# 変更後

地番区域	朝霞市栄町二丁目1531番2
図面番号	
図名	土地利用計画平面図 兼 給排水計画平面図
縮尺	1:200
再成年月日	令和 8 年 5 月 7 日
原図作成年月日	令和 8 年 3 月 8 日
<b>株式会社ランドパルク</b> 測量士 [redacted] (登録番号 [redacted]) さいたま市岩槻区美園東二丁目14番地6 TEL: 048(797)9500 FAX: [redacted]

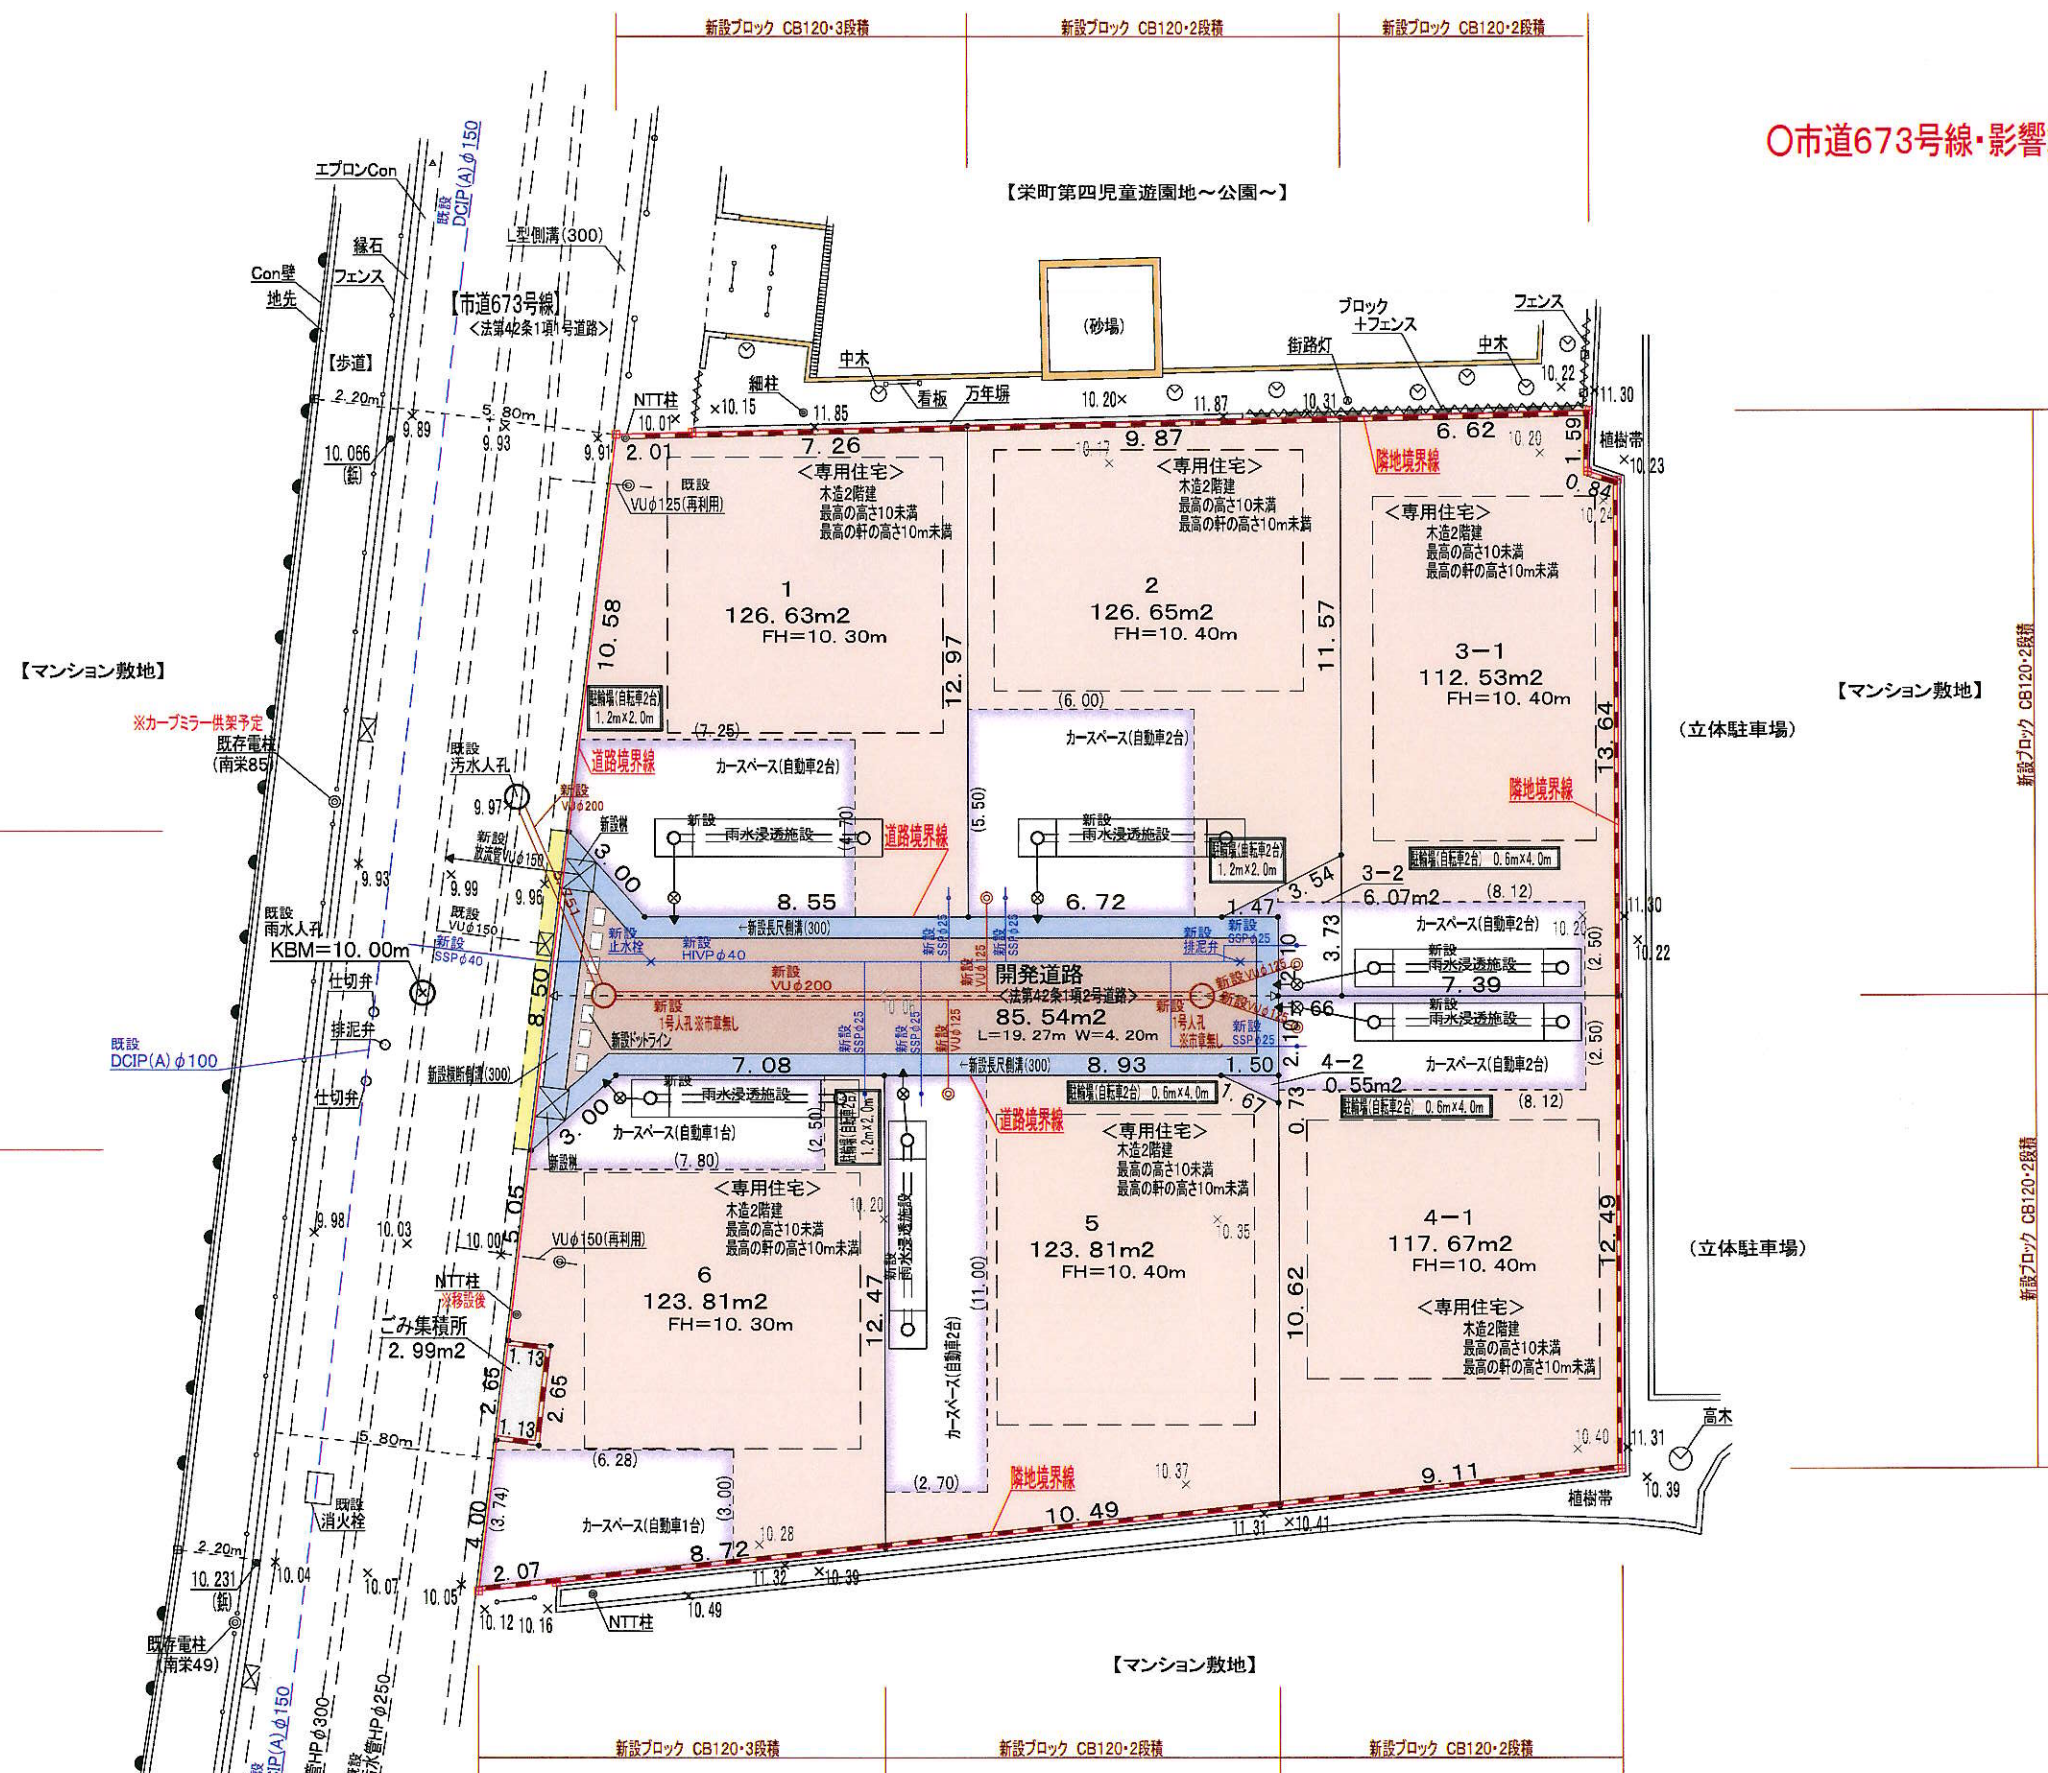
〇市道673号線・影響範囲アスファルト本復旧は、担当課の指示に従う。

上水道・・・  
 ※ステンレス鋼管の接合部は、全て溝付用ワンタッチ方式の伸縮可とう式継手にて施工を行って下さい。  
 ※離脱防止金具は全箇所施工して下さい。  
 ※その他施工詳細は、朝霞市条例・同施行規則に準ずる。
